**Remarques et propositions du Comité du Quartier Meunier
dans le cadre de l'enquête
concernant le réaménagement de la Place Constantin Meunier
23 mars 2020**

Schéma indicatif reprenant les propositions du Comité Meunier :
Aménagement Place C.Meunier

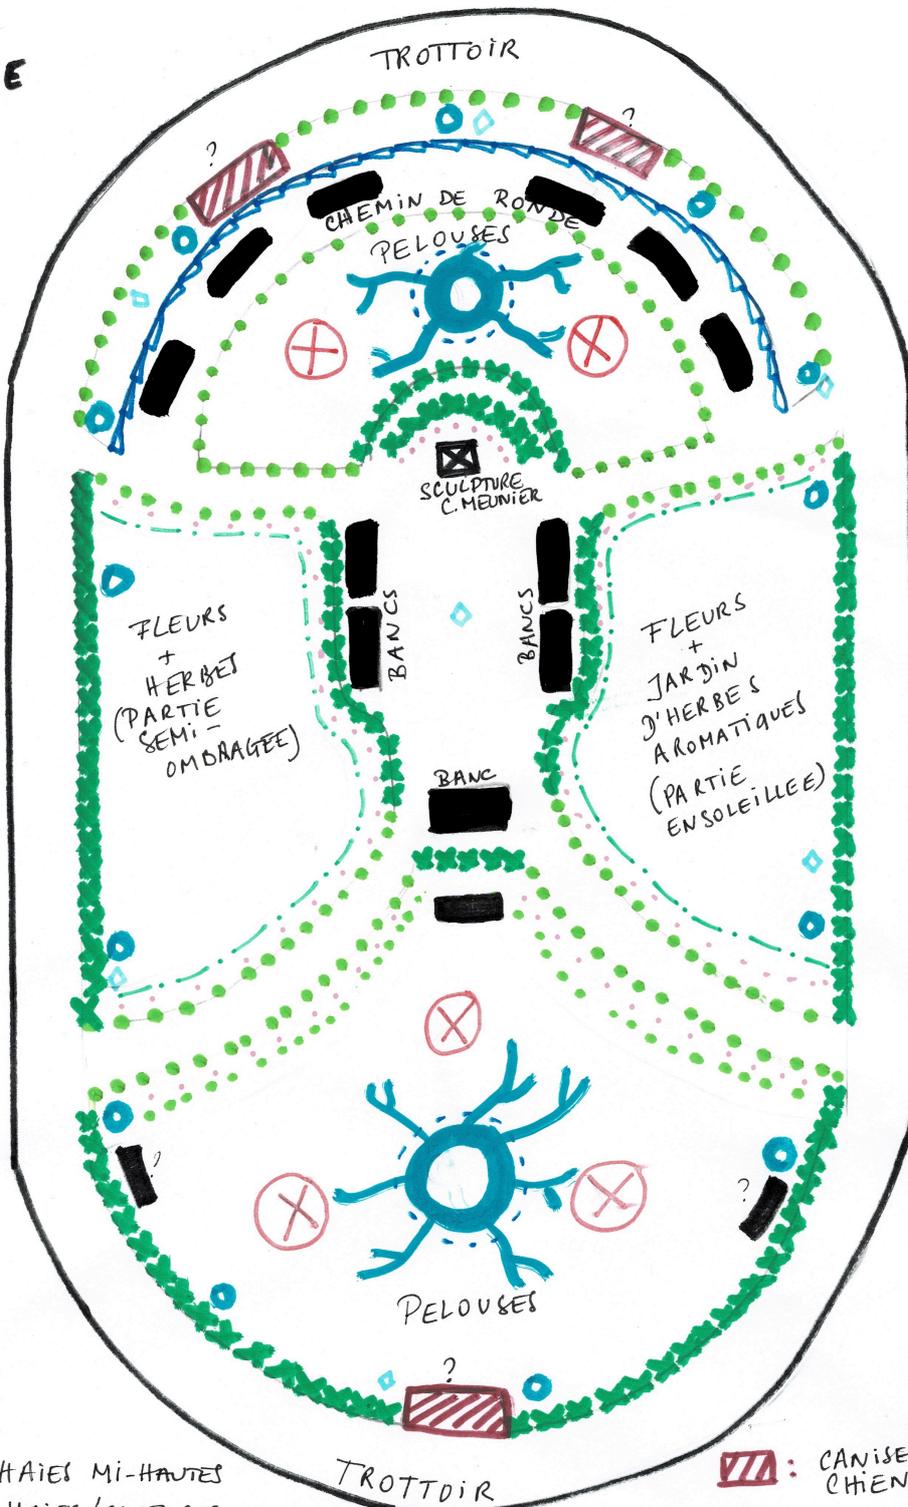
En terme de propreté, nous demandons de limiter/interdire aux chiens l'accès aux pelouses et de mettre en place aux extrémités de la place, des espaces spécifiques pour les déjections canines (canisettes canines) avec poubelles. C'est sans doute un des points les plus importants pour améliorer la convivialité.

Nous aimerions que soit sauvegardé et renforcé le caractère vert par des plantations de fleurs, petits arbustes et surtout par des haies sur le pourtour de la place (plus fournies qu'actuellement) mais également autour des allées traversantes, permettant ainsi un partage naturel des espaces. Ces haies avec mélanges d'espèces variées, indigènes offrant gîtes, nourritures et protections aux insectes et aux oiseaux pourraient ainsi favoriser la biodiversité. Une partie des pelouses, plongée dans l'ombre une partie de l'année, pourrait être remplacée par un mix de plantes vivaces sauvages, adaptées à une exposition semi-ombragée. La partie la plus ensoleillée pourrait accueillir fleurs et plantes aromatiques. Des aménagements comme bacs de plantes, potagers en hauteur, hôtels à insectes, nichoirs ou jeux didactiques sur la nature pourraient être placés de manière discrète.

- **Priorités :**
 - o **Améliorer la propreté et l'entretien**
 - o **Aménager des canisettes canines (1, 2 ou 3 en fonction de leur taille, aux extrémités ?) en limitant/interdisant aux chiens l'accès aux pelouses** par des clôtures végétales ;

- **Aménagements privilégiés :** bancs confortables (ou rénovation des bancs anciens) et petites tables/ plantations fleurs, arbustes et haies à mi-hauteur / boîte à livres / jeux calmes mais pas de modules de jeux, engins sportifs ni clôtures qui constitueraient un obstacle visuel et couperaient le champs de vision ;
